URGENTE - Avviso di sicurezza

Problema relativo a etichetta con simbolo della classificazione IPX1

Simbolo della classificazione IPX1 stampato su varie etichette delle bobine

Figura 1. Esempio di etichetta con simbolo IPX1 (riquadro rosso)

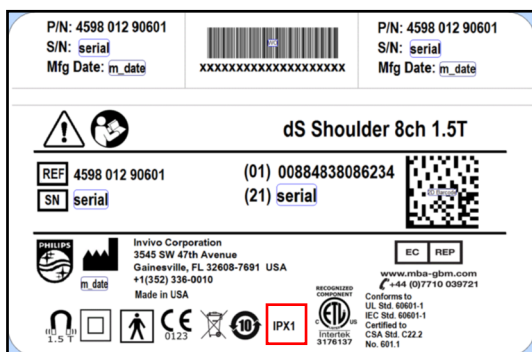
Per riassumere il contenuto del presente avviso, le etichette sulle bobine interessate elencate a Pagina 2 del presente avviso contengono per errore il simbolo IPX1 (vedere la Figura 1 a titolo esemplificativo). I requisiti del prodotto per queste bobine non richiedono questo tipo di classificazione. Sfortunatamente, si è verificato un errore e questo simbolo è stato incluso sull'etichetta del prodotto. L'inserimento di questo simbolo non ha effetti sulla forma, la misura o la funzione di queste bobine e non rappresenta un rischio per la sicurezza degli utenti o dei pazienti.

4598-012-90891	dS HEAD 32 CH 3.0T, COIL	9896-032-16321	Ingenia 3.0T 16ch Hand/Wrist
	4598-012-90892	dS HEAD 32 CH 3.0T, COIL		
DESCRIZIONE DEL PROBLEMA	Le etichette dei prodotti riportano erroneamente il simbolo della classificazione IPX1. Durante la stesura delle specifiche di stampa dell'etichetta, il simbolo IPX1 è stato erroneamente incluso durante il processo di approvazione del documento. Il simbolo è stato incluso nel Novembre 2016.			
RISCHI CONNESSI	La non conformità dell'etichetta non rappresenta un rischio potenziale per gli utenti o i pazienti.			
COME IDENTIFICARE I PRODOTTI INTERESSATI	I prodotti fabbricati dal Novembre 2016 contengono questo simbolo facilmente identificabile su questa etichetta (vedere Figura 1) e sono oggetto della presente azione sul campo.			
MISURE DA ADOTTARE DA PARTE DEL CLIENTE/UTENTE	Sebbene il simbolo sull'etichetta non doveva essere incluso, il dispositivo non implica rischi per gli utenti e per i pazienti. I clienti non devono intraprendere alcuna azione se non quella indicata di seguito: <ul style="list-style-type: none"> • Diffondere il contenuto della presente comunicazione a tutti i membri del personale che devono esserne a conoscenza.

PROGRAMMA DI INTERVENTO PHILIPS	Philips sta avviando azioni preventive e correttive per evitare che questa non-conformità si verifichi ancora nel futuro. Sono state avviate correzioni per rimuovere i simboli IPX1 dalle etichette per usi futuri. Il presente avviso viene distribuito ai clienti in possesso dei prodotti interessati dal problema e installati presso i propri siti.			
ULTERIORI INFORMAZIONI E ASSISTENZA	Per ulteriori chiarimenti e per ricevere assistenza, La invitiamo a contattare l'organizzazione locale di Philips: 0800 80 3000
